BZP.271.53.21.2018.II

Dotyczy postępowania o udzielenie zamówienia publicznego pn.: „Dostawa wraz z montażem urządzeń i instalacji fotowoltaicznych oraz kolektorów słonecznych na budynkach mieszkalnych na terenie Miasta i Gminy Staszów” realizowana w ramach zadania pn.: „Budowa, przebudowa i modernizacja infrastruktury służącej do wytworzenia energii elektrycznej i ciepłej ze źródeł odnawialnych w budownictwie indywidualnym”

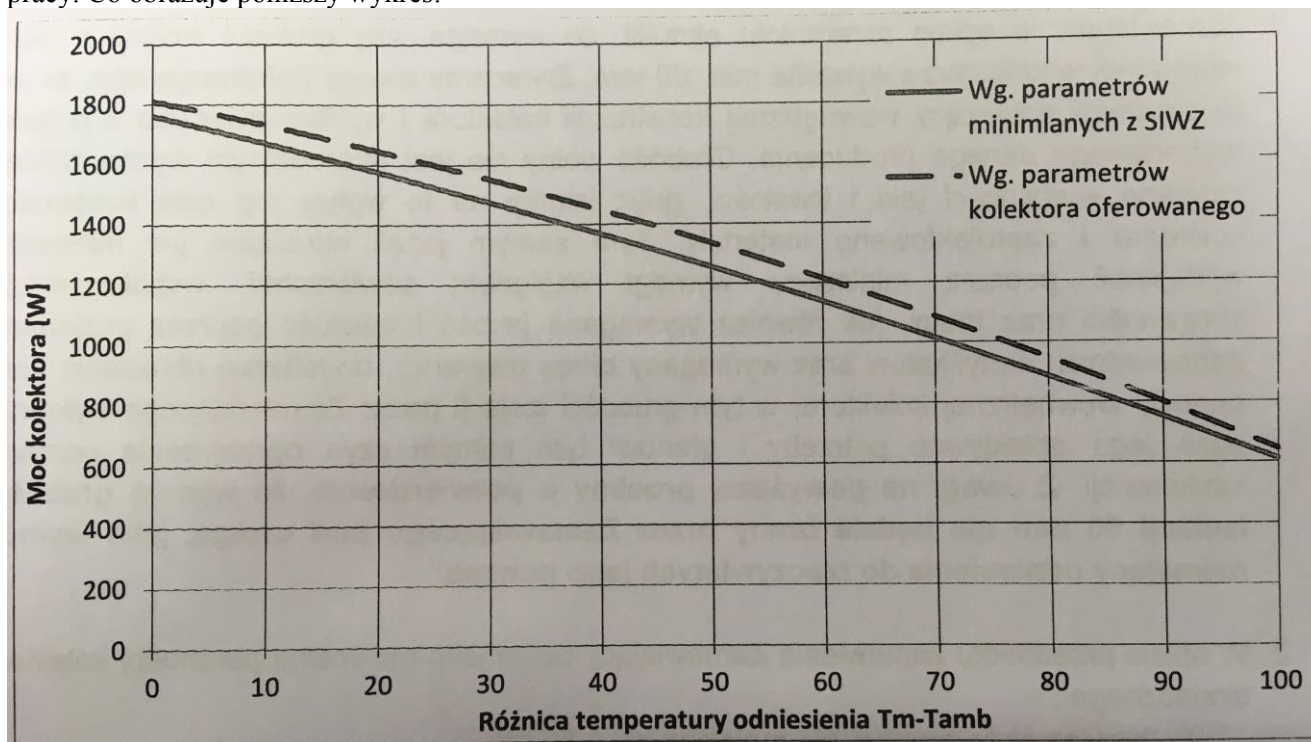
Na podstawie powyższych parametrów wskazanych przez Zamawiającego, obliczone wartości mocy w poszczególnych punktach różnicy temperatury  $dT$  oraz przy natężeniu promieniowania  $G = 1000$  W/m<sup>2</sup> wynoszą odpowiednio:

- **1 544 W (dla  $dT = 0K$  i  $G = 1000$  W/m<sup>2</sup>)**
- **1 474 W (dla  $dT = 10K$  i  $G = 1000$  W/m<sup>2</sup>)**
- 1 316 W (dla  $dT = 30K$  i  $G = 1000$  W/m<sup>2</sup>)
- **1 134 W (dla  $dT = 50K$  i  $G = 1000$  W/m<sup>2</sup>)**
- 925 W (dla  $dT = 70K$  i  $G = 1000$  W/m<sup>2</sup>)

Dodatkowo z powyższych punktów różnicy temperatury  $dT$ , równej 0K, 10K oraz 50K Zamawiający żąda wyższej mocy kolektora niż wynika to z podanych przez Zamawiającego parametrów.

Prosimy o dopuszczenie do zastosowania w zakresie równoważności przyjętych rozwiązań kolektora słonecznego o współczynniku strat nieliniowych  $a_1 = 3,574 \text{ W}/(\text{m}^2\text{K}^2)$ , pod warunkiem zaferowania kolektora, którego moc dla różnicy temperatury  $dT$  wynoszącej odpowiednio 0K, 10K, 30K, 50K i 70K jest wyższa od mocy kolektora, wymaganej przez Zamawiającego w SIWZ.

Zamawiający informuje, iż należy zaoferować kolektory spełniające wymogi jak najmniejszych strat ciepła i zrównoważonej pracy między okresem zimowym a letnim, co gwarantują odpowiednie wartości współczynników strat nieliniowych. Zamawiający dopuszcza rozwiązania równoważne, tzn. zastosowanie innych materiałów i urządzeń o parametrach i właściwościach co najmniej takich samych lub lepszych od podanych w SIWZ.
